# Respuestas Consulta Pública

## Norma Boliviana de Diseño Sísmico 2023

### NBDS2023

**Figura 10-1 Desempeño estructural típico y estados de daño asociado**

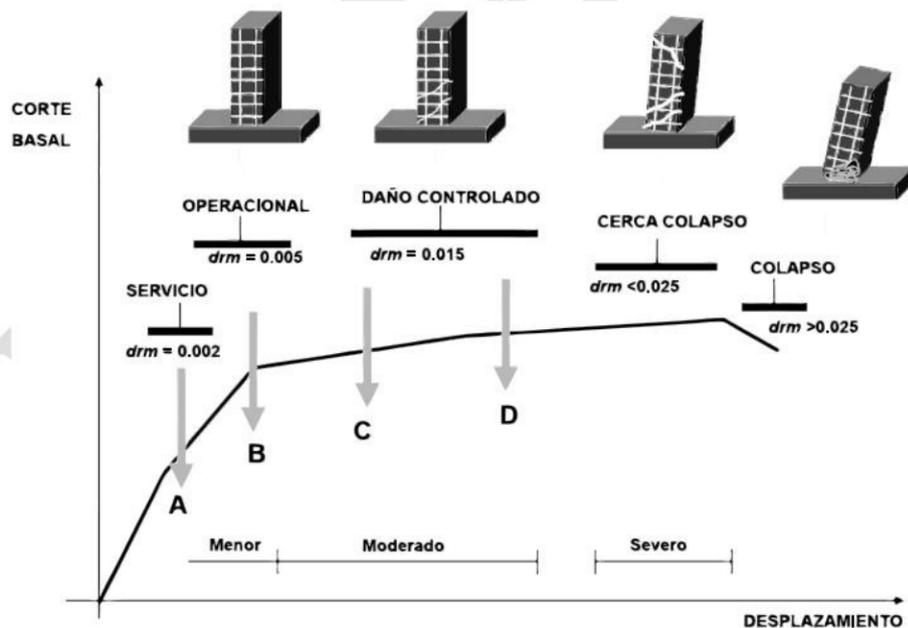
**OBSERVACIÓN 3**

**Observación 3.**
